Patrimoine & Urbanisme

Commissaire Enquêteur

Objet : Enquête Publique pour Hydrolienne sur la Seine à Bougival

Photo 3

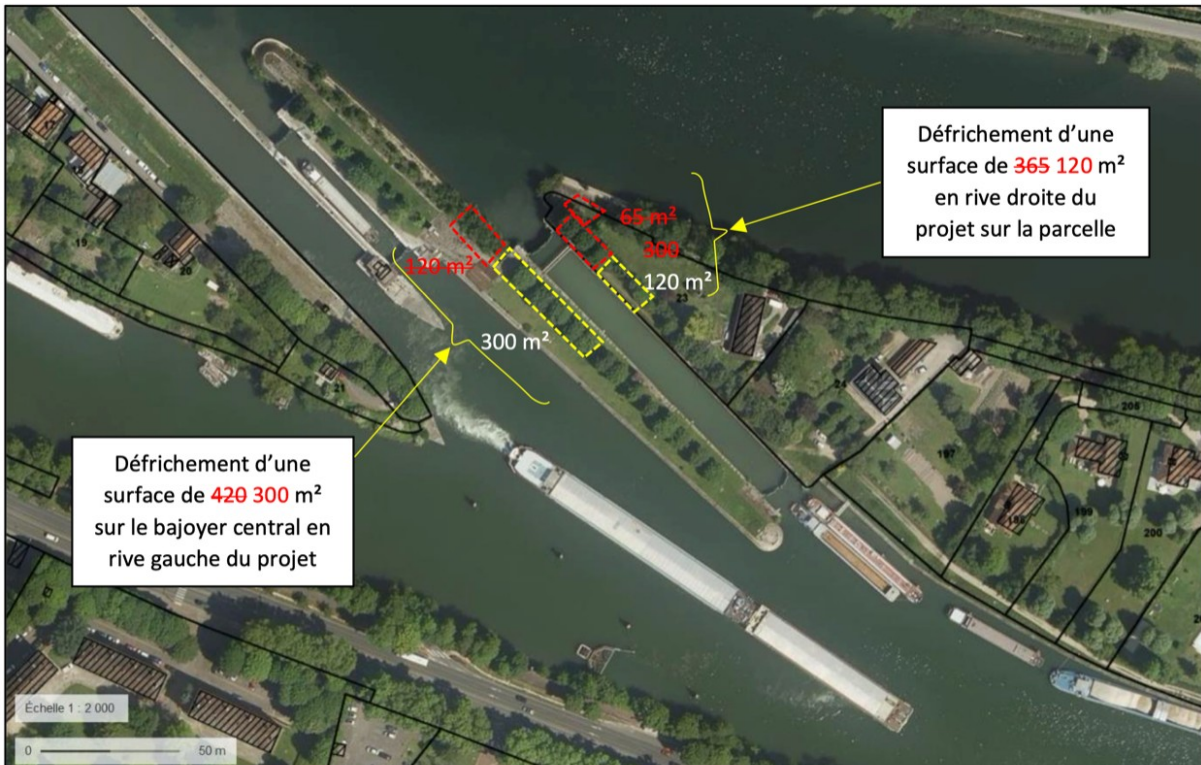
Contrairement à ce qui est dit (EIE p18 , p29, p100, p108, p 189t\$(ct), une perception assez rapprochée du public existera, été comme hiver, à Bougival au niveau des écluses à la pointe de l'île de la Loge (photo 2), et à partir du chemin longeant la RD 113 au niveau de l'ancienne passerelle (photo 3) .

Doc 08 p2

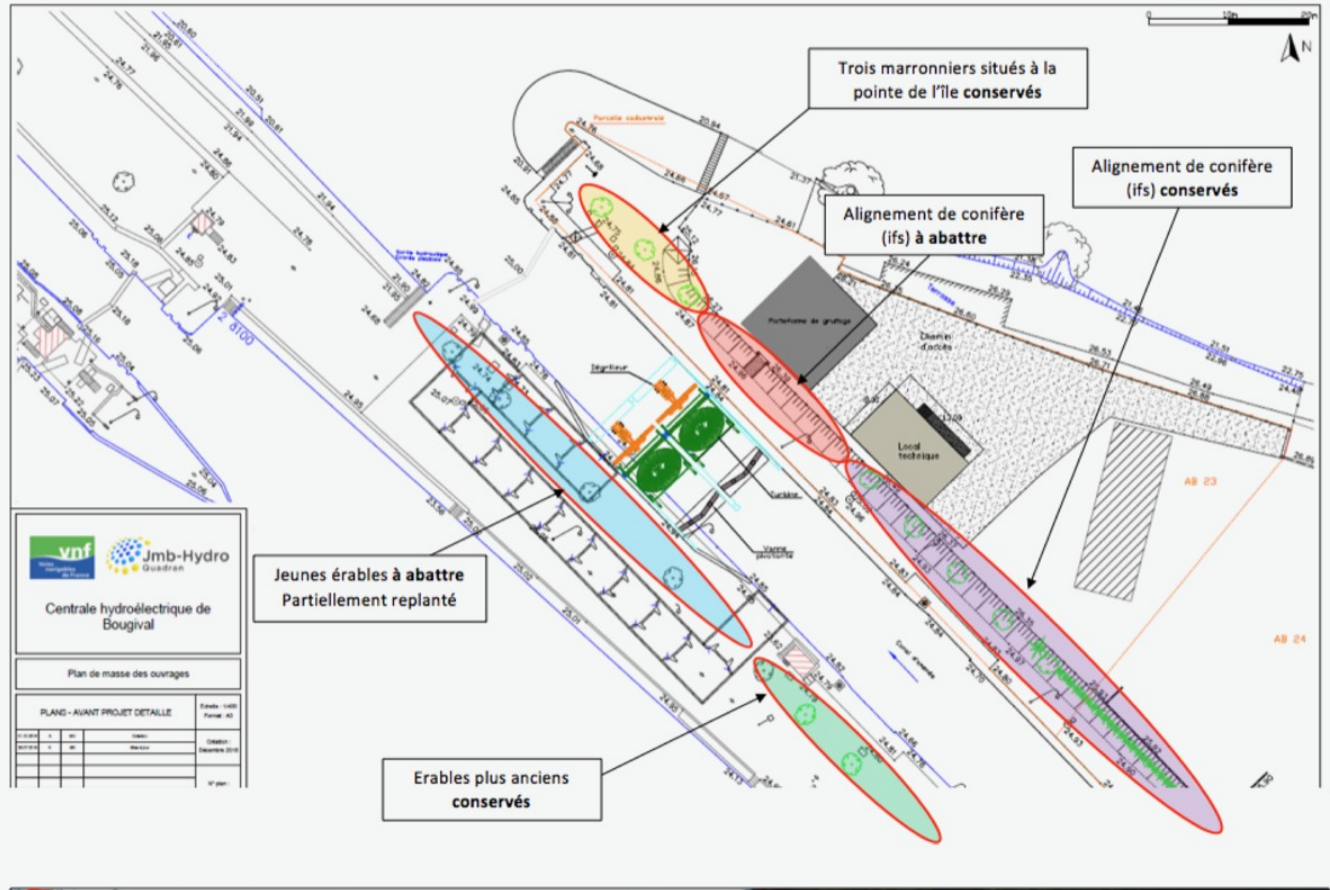
Il est prévu d'abattre huit arbres (doc 08 p2)

Nous avons remarqué que le document doc 03 p12 présente des surimpressions d'arbres verts dessinés qui pourraient représenter des arbres nouvellement plantés, alors qu'il n'est **pas question d'abattre plus que les huit arbres prévus.**

Doc 03 p 12 sur lequel nous avons rajouté les cercles rouges matérialisant les arbres à abattre; nous nous interrogeons sur la signification des dessins d'arbres en vert ?
